浙江正泰电器股份有限公司各区办、各经销商、各终端客户

浙江正泰电器股份有限公司市场部

关于 DZ15(LE)系列产品优化改进告用户书

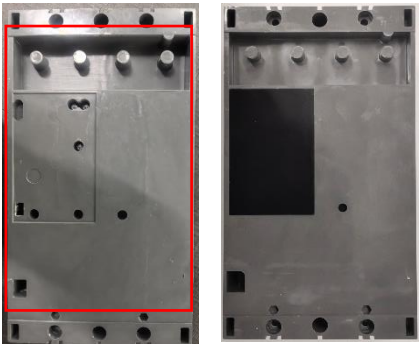
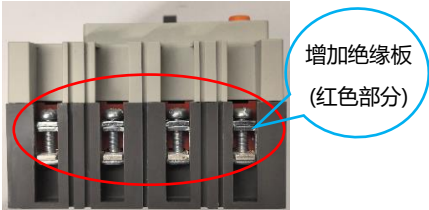
- 绝缘性能提升：**通过结构优化减少背部外露螺钉并同步改进绝缘底板设计，有效提升产品绝缘性能，在增强安全性的同时优化用户体验。
- 安全防护升级：**出线端加装绝缘板，有效预防电气短路，提升产品安全性。

产品型号	绝缘板优化改进变更描述	
	改进前	改进后
DZ15LE-40 DZ15LE-100

产品型号	绝缘板优化改进变更描述	
	改进前	改进后
DZ15-40 DZ15-100

以上调整计划将于 2025 年 3 月 1 日起逐步切换。切换过程中，可能会在一段时间内出现新老产品共存的情况。对于本次产品优化调整给您造成的不便，我司深表歉意。同时我司也将不断努力，以更好的产品品质和服务回馈您的信任与支持。
